MPL/PF/FZ/241/3/03/25

Dotyczy: postępowania prowadzonego w trybie przetargu nieograniczonego na podstawie ustawy z dnia 11.09.2019 r. Prawo zamówień publicznych (Dz. U. z 2024 r., poz. 1320, t.j. z dnia 30.08.2024 r. z późn. zm.) zwanej dalej "ustawą PZP" lub „PZP” pn. „**Rozbudowa terminalu pasażerskiego Kraków Airport etap I – część T6**”.

Na podstawie art. 135 ust. 2 ustawy PZP w związku z wpłynięciem pytań do SWZ Zamawiający udziela następujących wyjaśnień:

Pytanie nr 2200

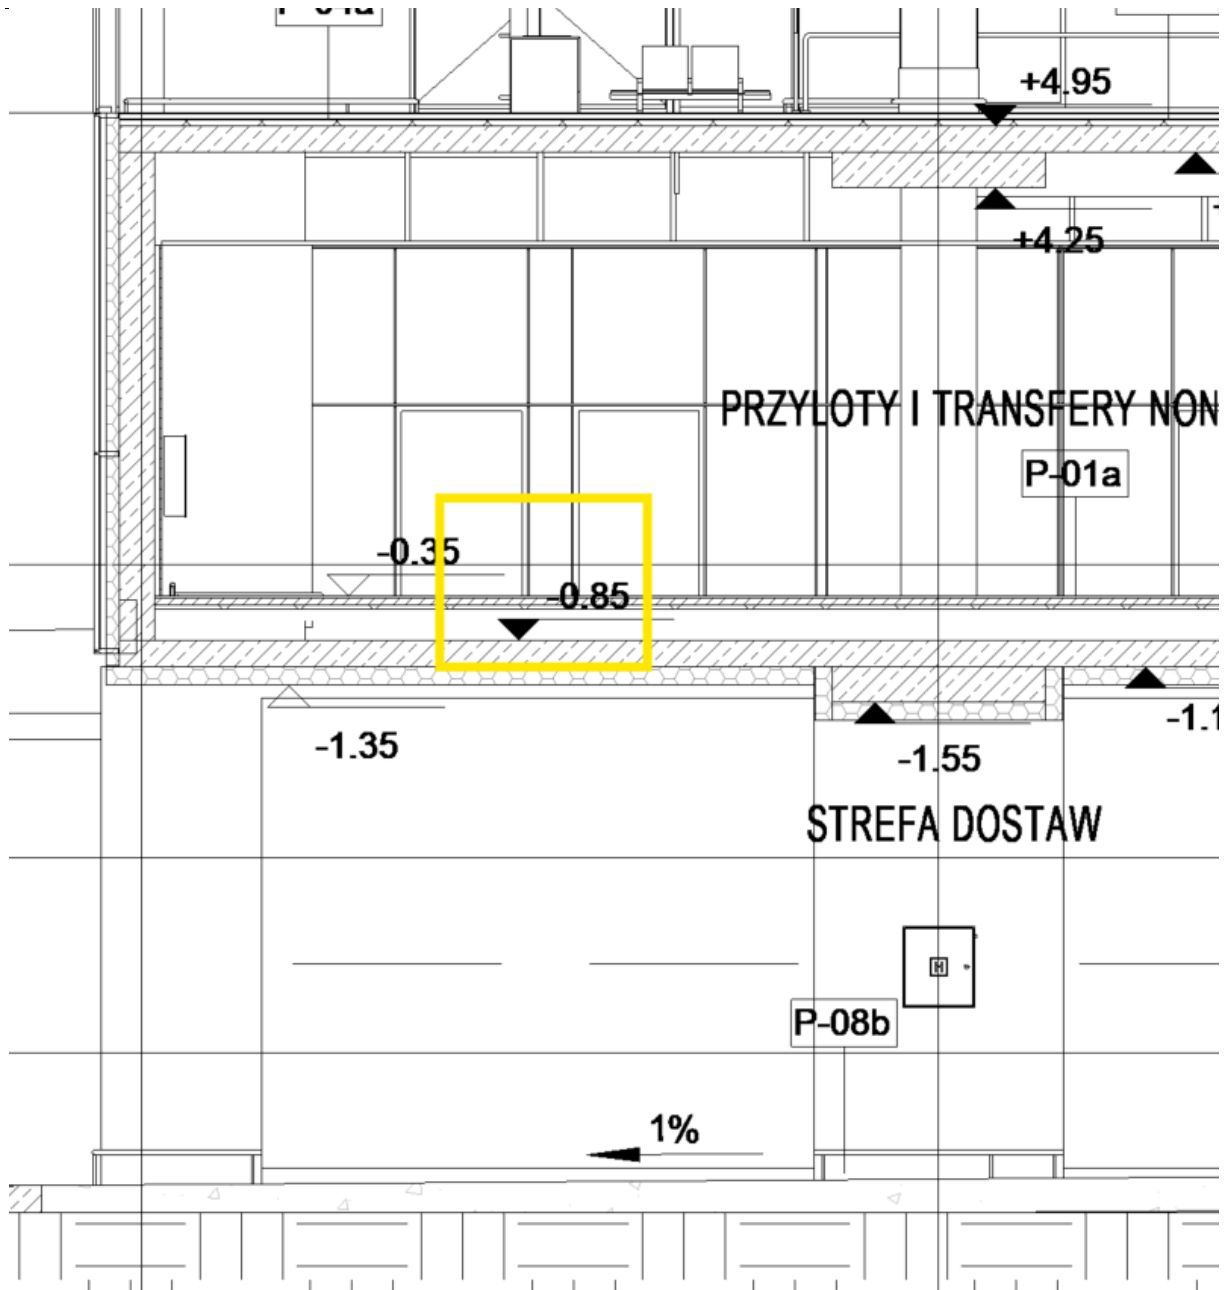
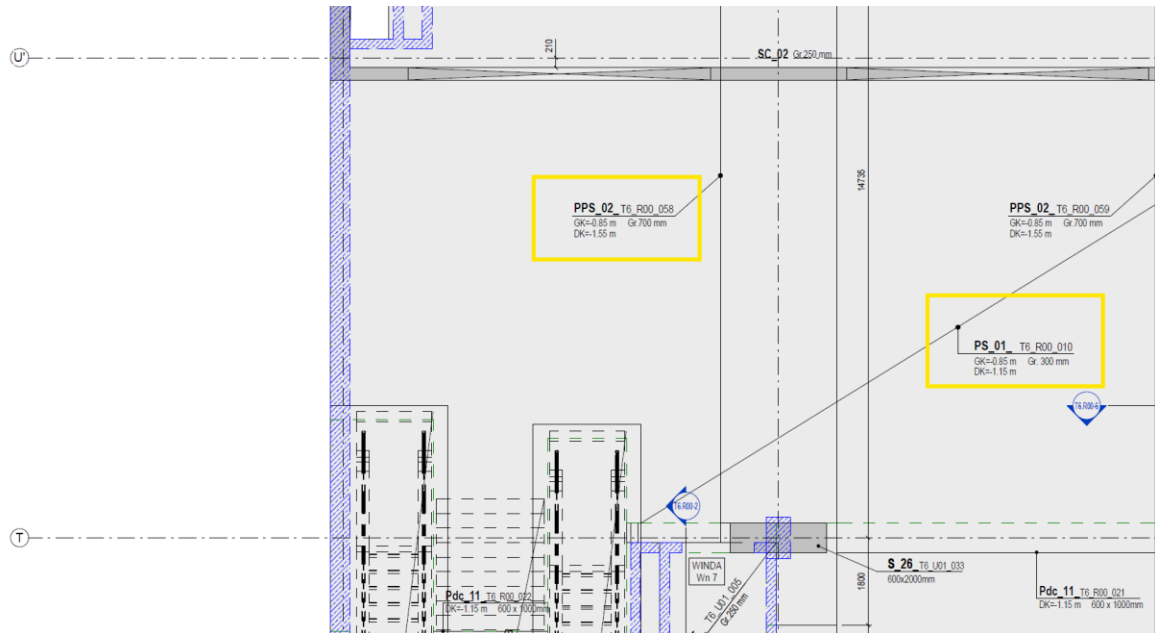
Niespójność co do rzędnej konstrukcyjnej na rzucie arch. poziomu parteru (0,5) z tym co pokazane na przekroju (-0,85) i na konstrukcji (-0,85). Prosimy o informację co jest wiążące.

Wiążący jest projekt konstrukcji.

Pytanie nr 2201

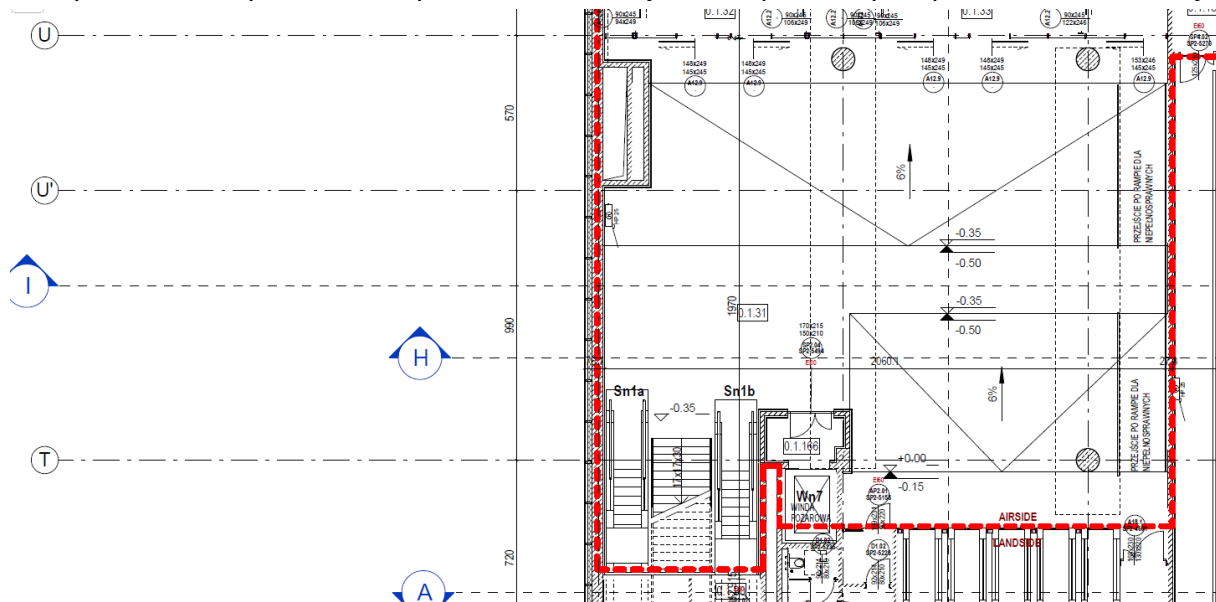
Czy spadki ramp na poziomie 0 przy osiach U-T/17-19 powinny być wykonane z żelbetu czy z innych warstw wykończeniowych? Na konstrukcji nie ma pokazanych spadków w konstrukcji.

Spadki w zaznaczonym obszarze wykonać jako warstwy architektoniczne w formie wylewki

najlepiej z keramzytobetonu lub z warstw styroduru. Należy przy tym zachować wskazaną w PFU nośność posadzek. Zamawiający dopuszcza również wykonanie spadków w konstrukcji (zmiana geometrii płyty stropowej), jeśli z analizy na etapie projektu wykonawczego okaże się to możliwe.

Pytanie nr 2202

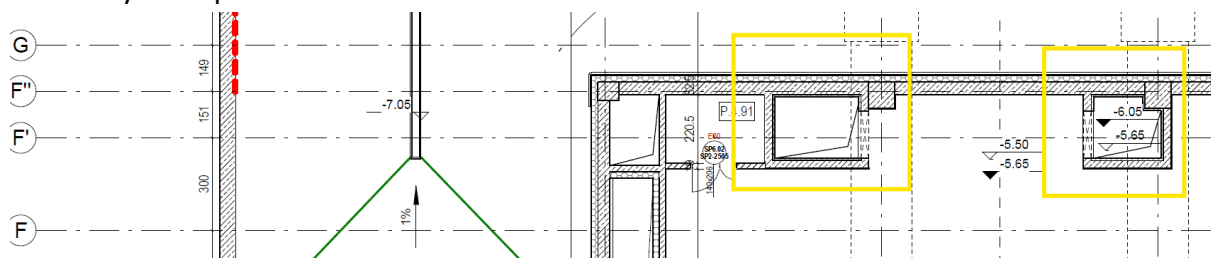
Na architekturze na poziomie fundamentów pokazano hatche sugerujące otwór w stropie powyżej, jednak na stropie piętra wyżej nie ma otworu. Jeśli miałby to być hatch mówiący o otworze/przełębieniu w poziomie niżej (w fundamencie) to jest to niespójne z konstrukcją. Prośba o wyjaśnienie. Rzędne w tych pomieszczeniach na konstr. To -5,65, co się nie zgadza z podaną rzędną na arch. Proszę o informację co jest wiążące. Brak wymiarów otworów drzwiowych do pomieszczeń.

Należy wykonać zgodnie z konstrukcją. W przypadku lewego otworu, to na poz. -7,75 jest płyta fundamentowa, a w poz. -5,65 strop. Pokazano to na detalach fundamentów na przekroju T6.U01.25 i T6.U01.26. W drugim przypadku błędnie oznaczono na rys. poziom płyty. Geometria otworów podana będzie na etapie PW.

Pytanie nr 2220

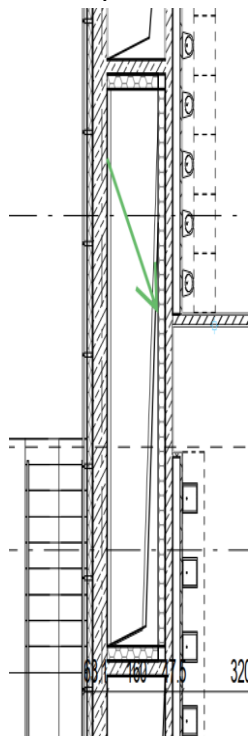
Proszę o jednoznaczne określenie zakresu prac do wyceny przez GW związane z zamknięciem pętli Sn od strony istniejącej stacji ST13. Odpowiedź 126 Pakiet 6 i odpowiedź 254 Pakiet 10 są według mojej oceny sprzeczne. Pytanie: czy kabel SN od stacji ST13 w kierunku ST15 jest w zakresie GW?

Zamknięcie pętli nowo powstałej ST15 z istniejącą stacją ST 13, kablami SN o przekroju 240mm² wchodzi w zakres PFU instalacji wewnętrznych terminala T6 i należy je wykonać. Zamawiający wskazuje, że w nowo powstającej części terminala T6 jest planowane wybudowanie stacji SN 15 KV o nazwie ST15 która to będzie zasilana z istniejącej stacji ST 13

umieszczonej w istniejącym terminalu pasażerskim T4 (po modernizacji i rozbudowie nazwa T5). Obecny projekt rozbudowy terminala T6 jest fragmentem kompleksowej modernizacji i zakres dot. cz. T7 będzie objęty odrębnym opracowaniem.

Pytanie nr 2279

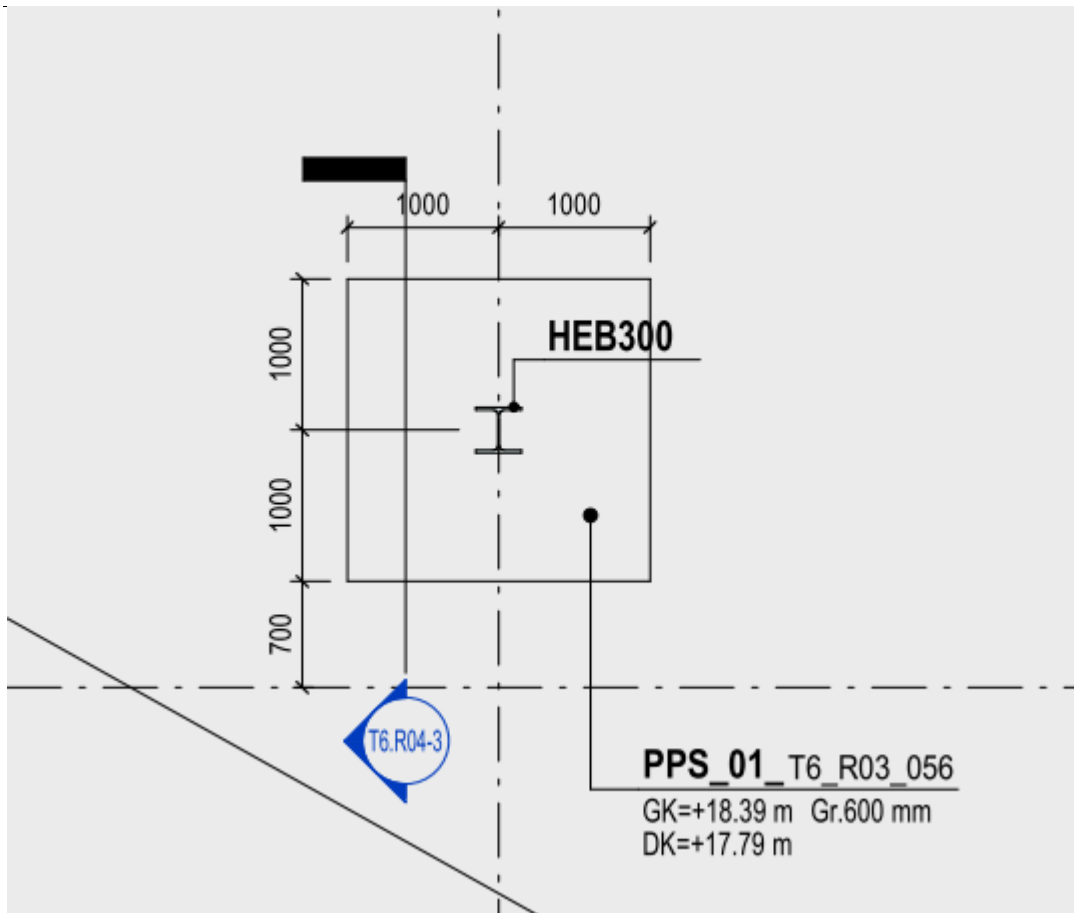
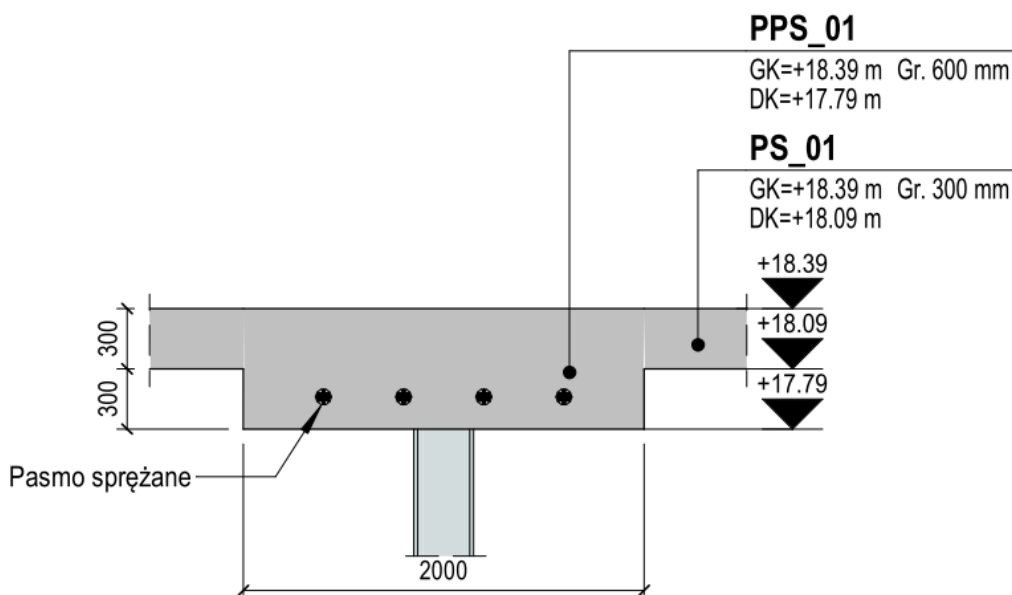
TT/KD: Z udostępnionych dokumentów w zakresie instalacji teletechnicznych wynika, że urządzenia istniejącego systemu kontroli dostępu należy wymienić na nowe. Zapisy PFU oraz udostępnionego przedmiaru na to wskazują. Czy Zamawiający posiada informację ile i jakie urządzenia należy wymienić? W udostępnionym przedmiarze oraz w PFU nie odnajdujemy takiej informacji. Zawarta jest informacja o typie wymaganego sterownika, typ SP-C.

Nie przewiduje się wymiany urządzeń istniejącego systemu kontroli dostępu. Zamawiający odsyła do odpowiedzi na pytanie nr 101.

Pytanie nr 2283

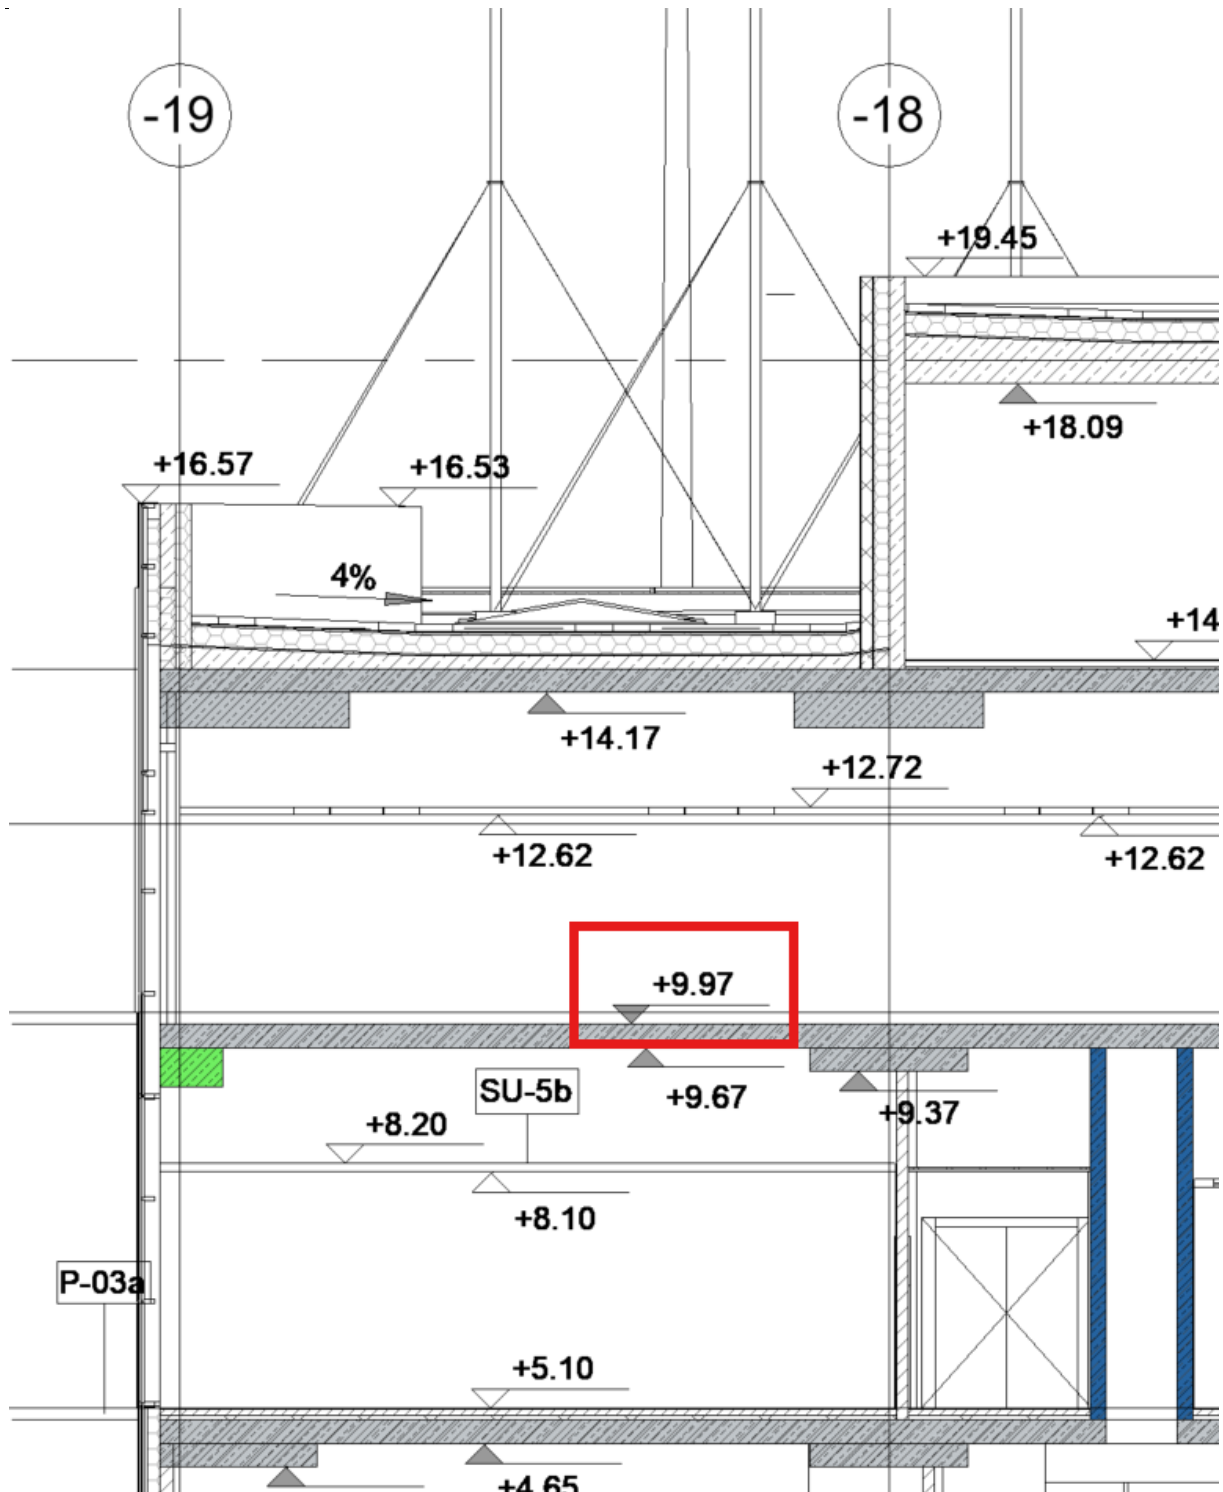
Według rzutu "083MPL-PFU-K-KB-RZ-T6-R03-001-00-Strop nad poz R03_cz.1." pogrubienie płyty stropowej w kształcie kwadratu nad słupem jest zaprojektowane jako sprężane. Na pozostałych piętrach wszystkie kwadratowe pogrubienia nad pojedynczymi słupami nie były tak oznaczane. Czy takie pogrubienia należy przyjmować jako sprężane?

Pytanie nr 2284

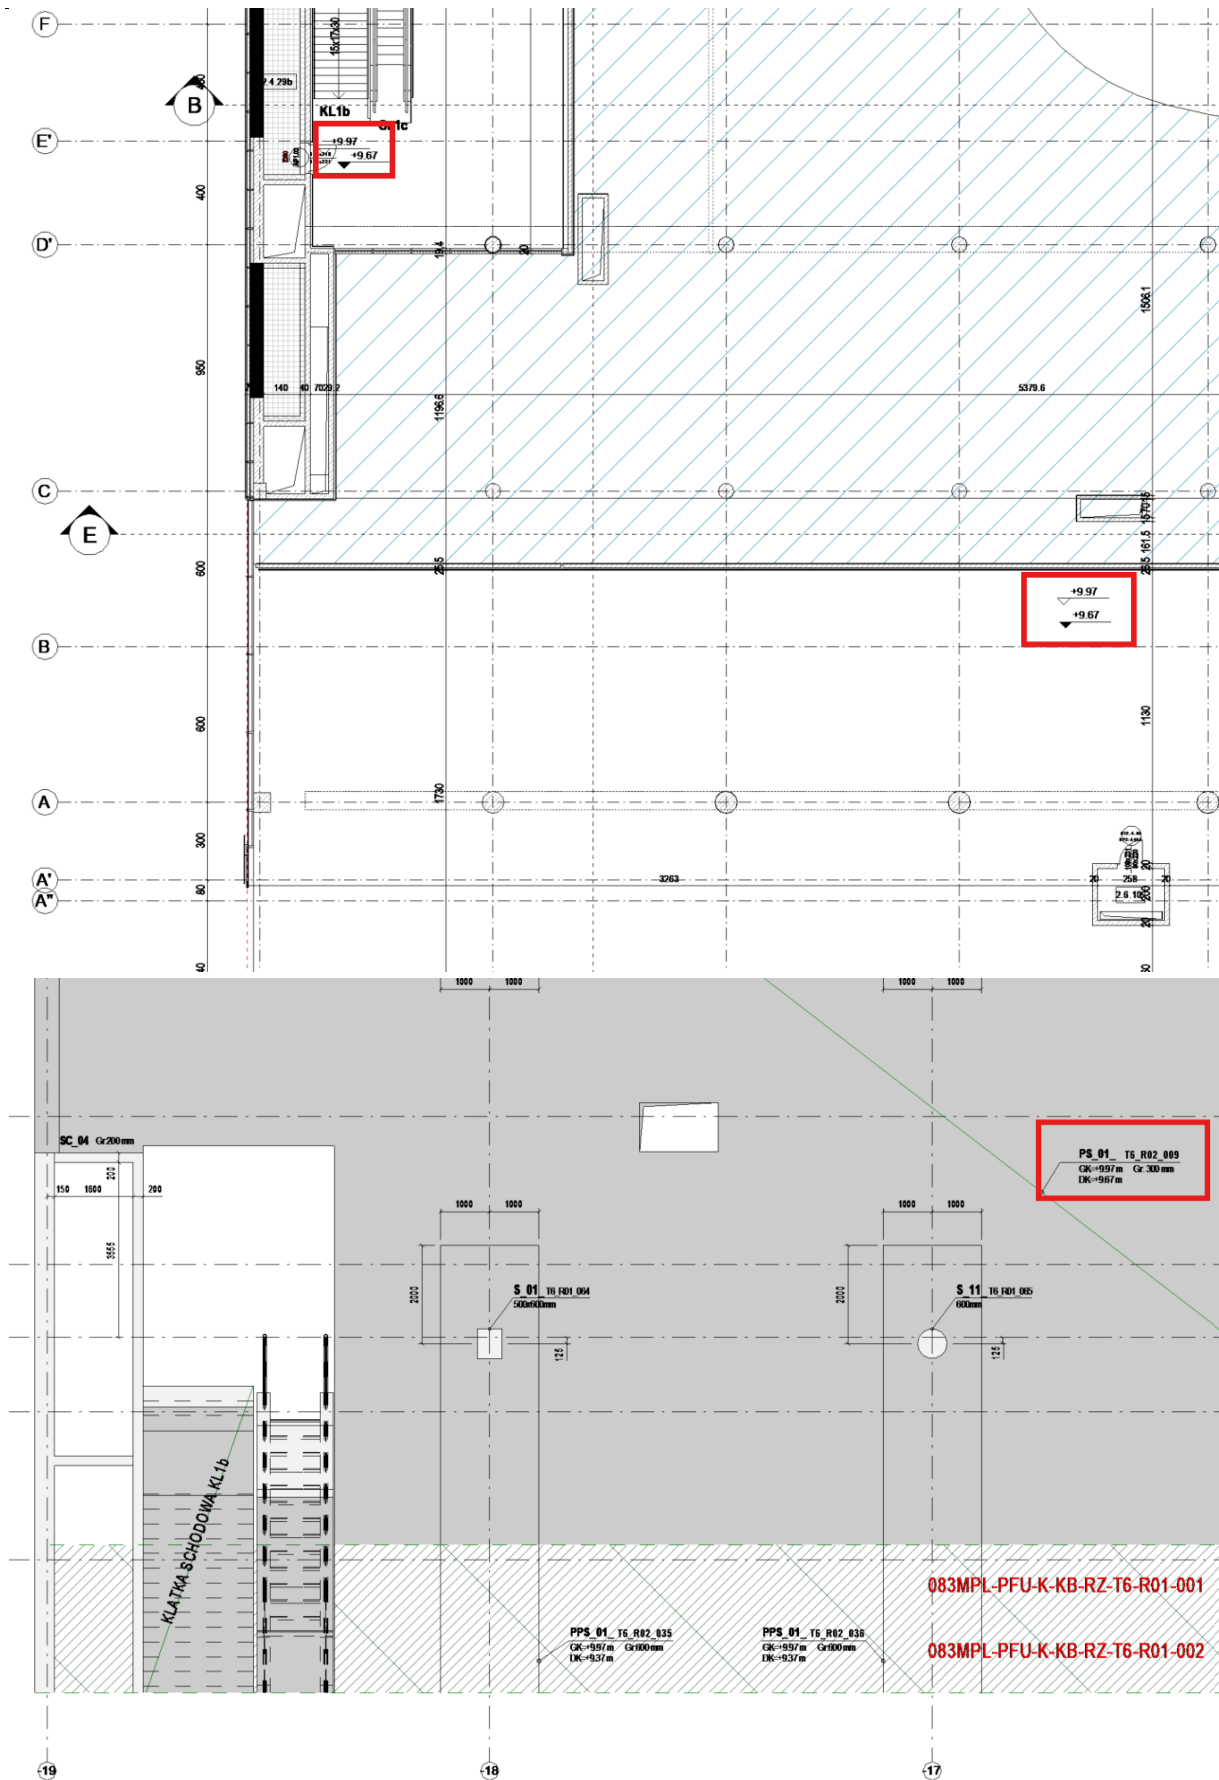
Inna rzędna góry stropu +2 na rzucie arch (+9,67) a inna na przekroju arch (np. +9,97 na Przekroju F-F) i rzucie konstrukcji (+9,97). Prośba o informację czego należy się trzymać.

W tym przypadku należy uwzględnić rzędną +9,97 m, tak jak na przekrojach i wg projektu konstrukcji.

Pytanie nr 2285

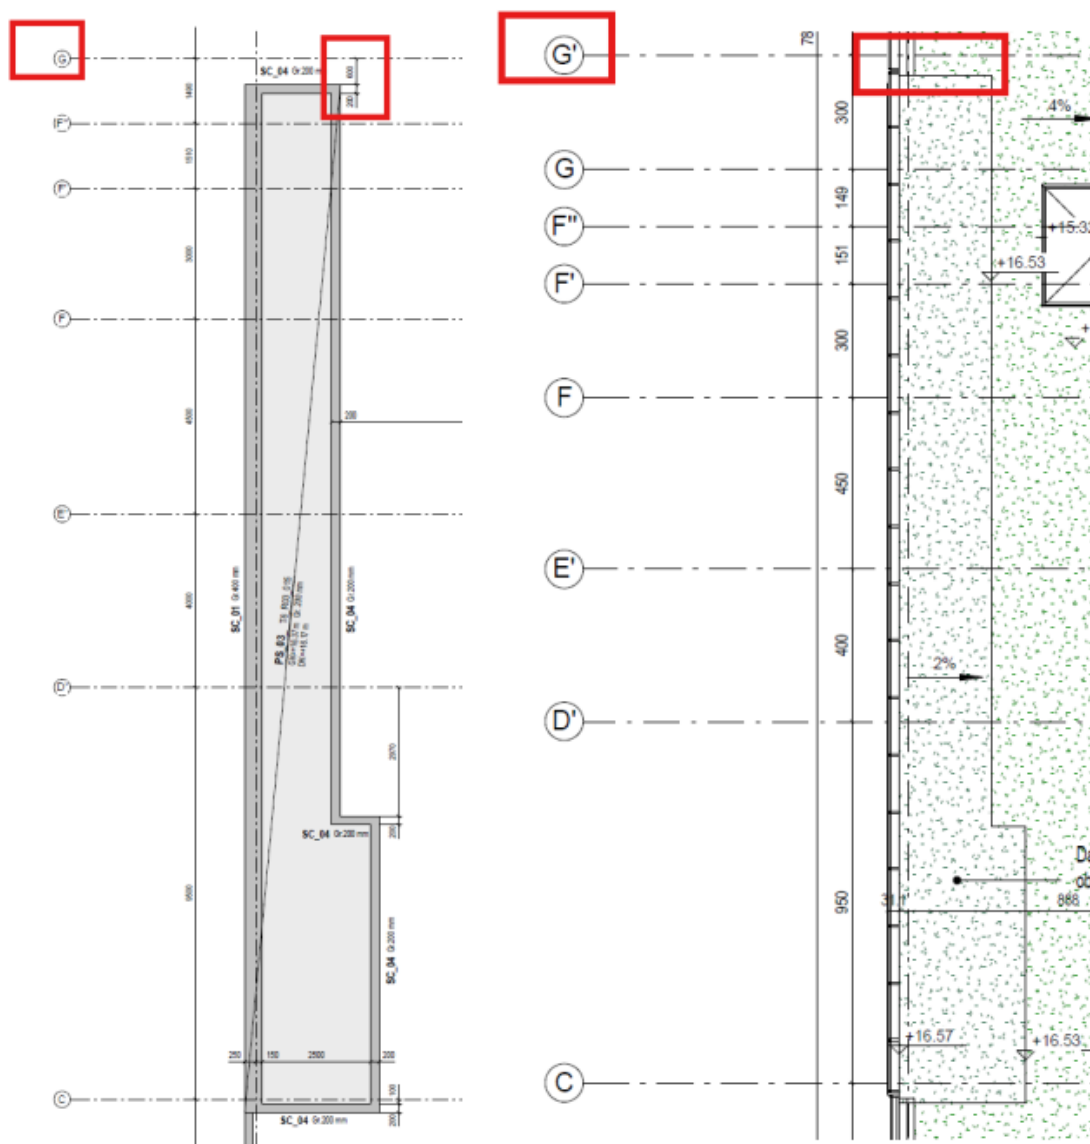
Na rzucie konstrukcyjnym stropu nad poziomem R03 zadaszenie szachtów sięga poniżej oś G, natomiast na rzucie dachu według architektury dochodzi prawie pod oś G'. Prośba o informację co jest wiążące.

Ściany należy wykonać zgodnie z projektem konstrukcji.
